# ACERIAS PAZ DEL RIO, S.A. CORRESPONDENCIA INJERNA

## ACTA Nº 53

REUNION COMITE DEL FERROCARRIL

Belencito, Mayo 25 de 1988

SECTOR DE POTRERO CHIQUITO (Km 84 TORRE 11)

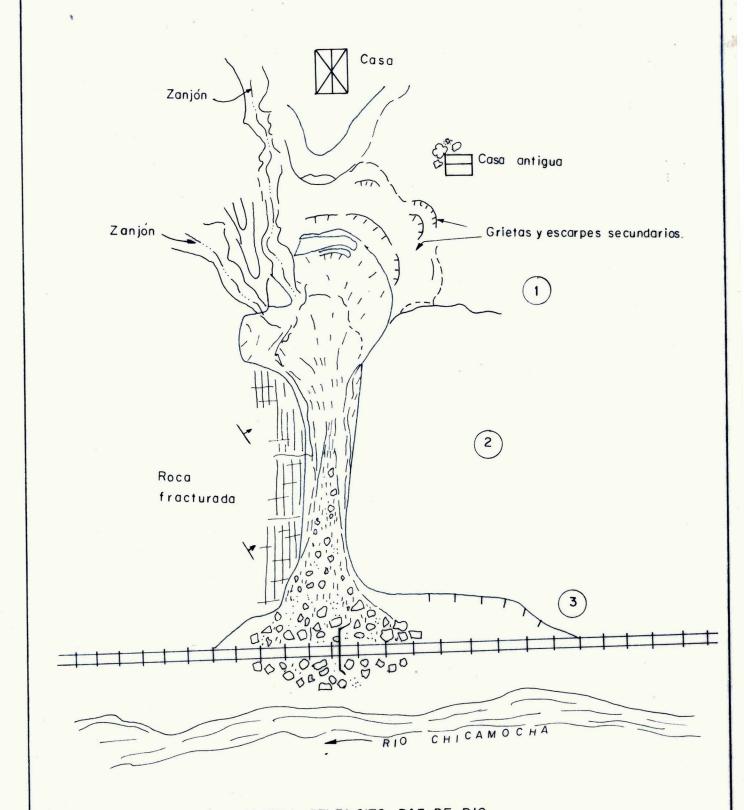
El ing. Manuel García expone sus observaciones sobre la situación del talud en el Km. 84 - torre II.

- (i) Escarpe principal : Muy empinado.
  - con losas o bloques a punto de caer.
  - Sigue talud natural fuerte hacia arriba.
  - Hay grietas y hundimientos (escarpes secundarios más arriba de la cresta).
  - Dos zanjones que desaguan en la corona.
- ② Garganta
- Muy empinada
- Con materiales sueltos
- Con alta posibilidad de aporte de los lados, en especial del norte, por existencia de roca muy fracturada y en vol camiento.
- 3 Zona de depósito:
- Existencia del ferrocarril y las instalaciones eléctricas (torres, cables, etc.)
- Alcantarilla semitapada.
- Grandes bloques caldos con violencia.
- Alta probabilidad de daño sobre todo por caída de grandes blo ques de roca dura.

Las medidas correctivas son las siguientes:

a - Peinado del talud alto.

Tumbar bloques, bajar pendiente y suavizar los escarpes secundarios. La labor del tumbado de bloques puede llevarse a cabo en dos horas, entre dos pasos sucesivos del tren por esa zona y tomando las precauciones para no exponer la gente en la parte baja.

- b Descopetar el talud de roca fisurada presente en la margen derecha del zanjón.
- c Destaponar el pontón de la alcantarilla, apilando el material por la orilla del río.
- d Ampliar las cunetas de coronación, ensanchándolas pero sin profundizarias.
- e Construír trinchos en dos o tres hileras de rieles, hincados 0.30 m. en el talud y sobresaliendo I m.

En la parte de abajo los rieles pueden situarse cada metro con entramado también de un metro. Este último enrielado debe quedar a distancia prudencial de la vía, para permitir también el desalojo de los materiales que se depositan contra el trincho.
